改善箇所説明図

A/Cブロー・ファンコントロールユニット

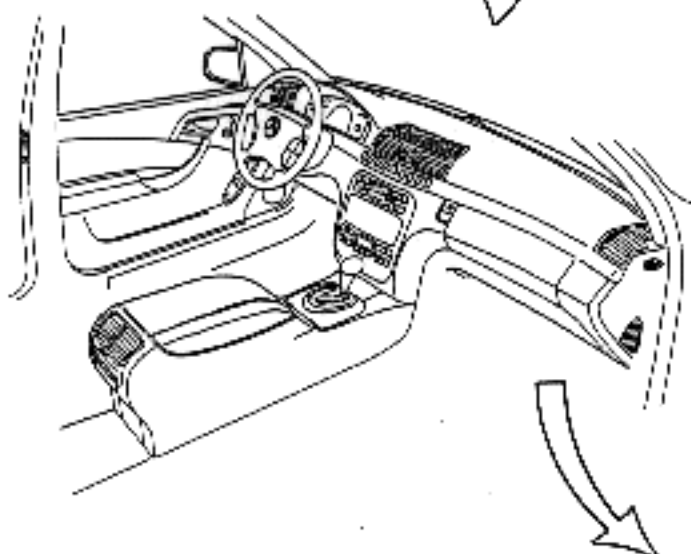
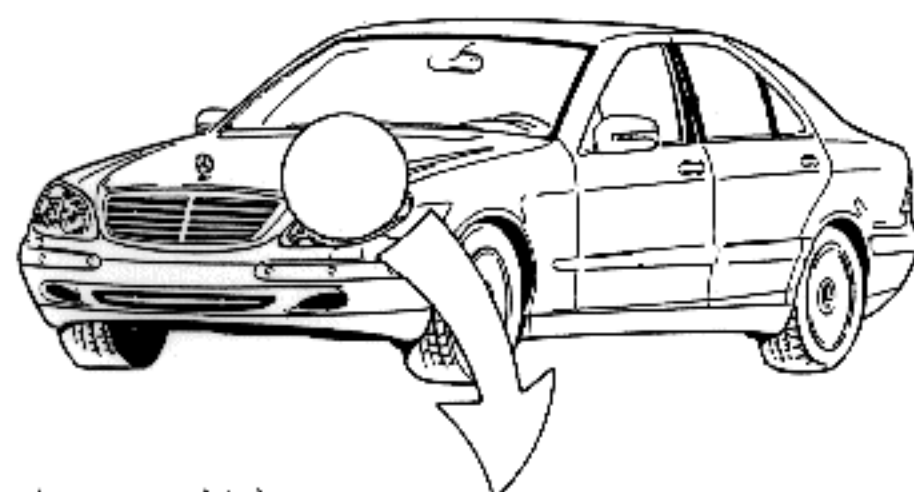
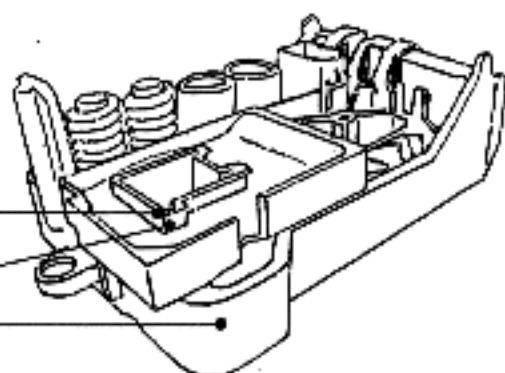
不具合発生箇所

コネクタ部

車室内の空気調整装置の風量等を調整するファン・コントロールユニット内の電気回路に一部不適切なものがあるため、ユニット内部が異常過熱するものがあり、最悪の場合、当該ユニットに接続するコネクタが溶損し、ブロー・ファンが作動しなくなり、デフロスタの機能が損なわれるおそれがある。

全車両、当該ブロー・ファンコントロールユニットを対策品と交換する。
